# Technical *Info*

**Remplacement du kit de de courroie synchrone CT 909 K5 pour VW/Audi/Skoda/Seat 1,8 T/2,0 par la nouvelle version CT 909 K10**  
(Remplacement des amortisseurs de tension hydrauliques par des galets tendeurs mécaniques)

## Illustration 1 : modèle à remplacer

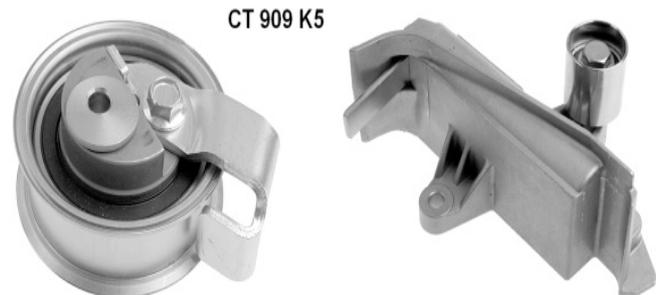
Certains composants du kit de courroie synchrone sont incompatibles avec le modèle monté (Illustration 1).

Les fabricants de l'équipement d'origine annoncent que les véhicules listés dans le catalogue sont désormais équipés d'un nouveau système avec galet tendeur. L'amortisseur de tension hydraulique, avec son petit galet de renvoi, est remplacé par un nouveau modèle avec galet qui ne comporte plus qu'une seule patte (Illustration 2).

Après montage de la courroie synchrone et de la patte avec le petit galet de renvoi, le nouveau galet tendeur doit être placé comme le marquage l'indique en faisant faire à l'excentrique 2 tours dans le sens de l'aiguille d'une montre (Illustration 3). Après avoir fait tourner deux fois le moteur à vide, vérifier le réglage. L'écrou du galet tendeur doit être serré avec 23 +/-3 Nm de moments de force.
